Datum : 28 oktober 2020
Ons kenmerk : RB/ROI050/JG/CG/7156LB0019
Zaakdossier : 20-53975/20-074096
Behandeld door : J.W. van Gortel
Afschrift aan : Archief; Omgevingsdienst Achterhoek t.a.v. mevr. B. van Kooij
Bijlage(n) : -
Onderwerp : EV advies Grolseweg 19 Beltrum

Advies over Bevi, Bevb en Bevt.

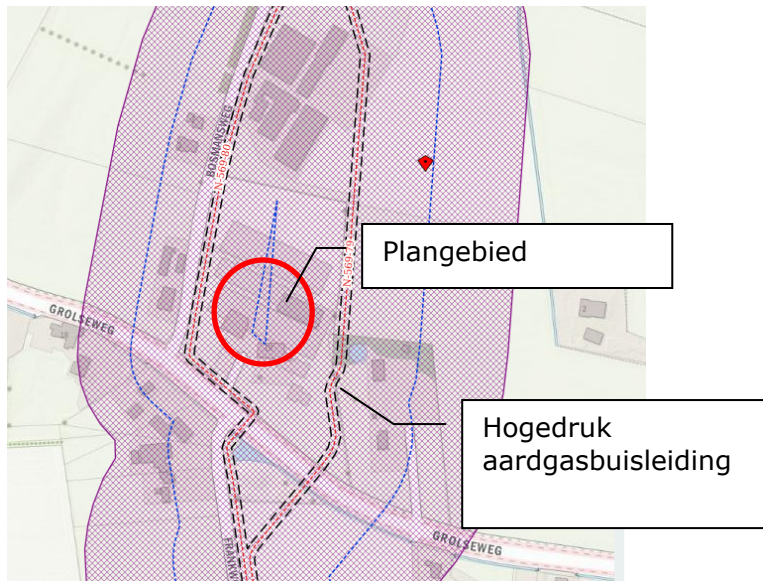
Het plangebied ligt tussen twee hogedruk aardgasbuisleidingen (zie kaartje volgende bladzijde). Het plangebied valt binnen het effectgebied van deze buisleidingen (zie paarse gebied). Bij een calamiteit met de hogedruk aardgasbuisleiding is de kans op overledenen en gewonden aanwezig.

Om de zelfredzaamheid te vergroten, adviseer ik u om de toekomstige bewoners te stimuleren gebruik te maken van NL-alert. Hierop wordt door de overheid de komende jaren ook verder geïnvesteerd. Burgers moeten zelf het initiatief nemen om hun mobiele telefoon hiervoor geschikt te maken (zie: <http://www.crisis.nl/nl-alert>).

Bluswatervoorziening

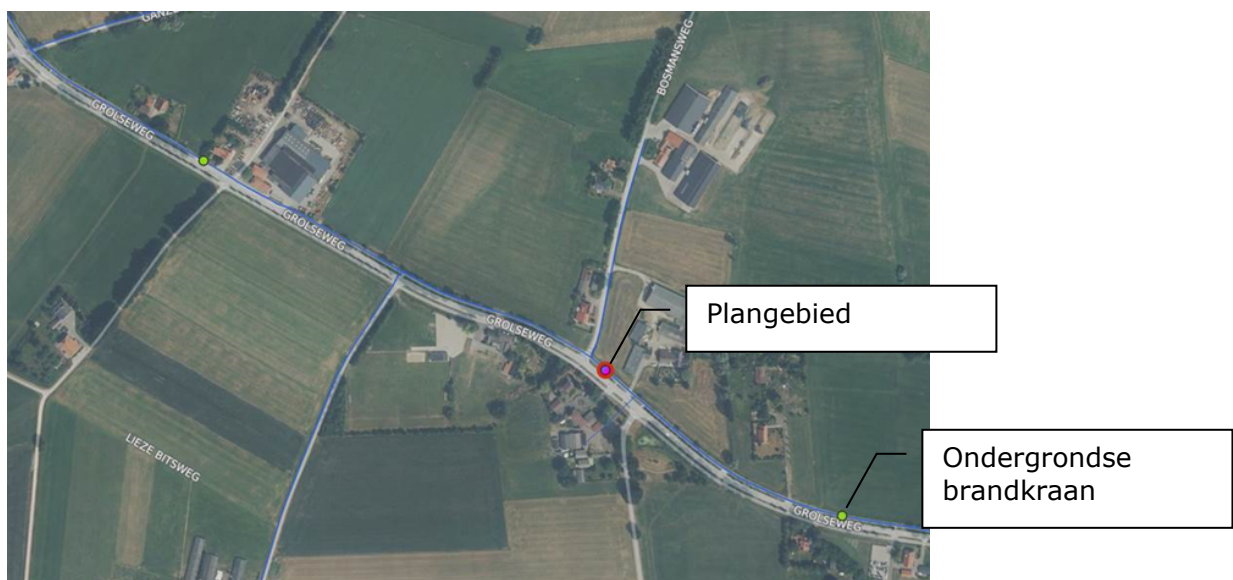
De dichtstbijzijnde ondergrondse brandkraan ligt op ongeveer 320 meter afstand van het bestemmingsplan. De VNOG maakt naast de ondergrondse brandkransen ook gebruik van waterwagens met een inhoud van 16 m³. Hiermee is de bluswatervoorziening op orde.
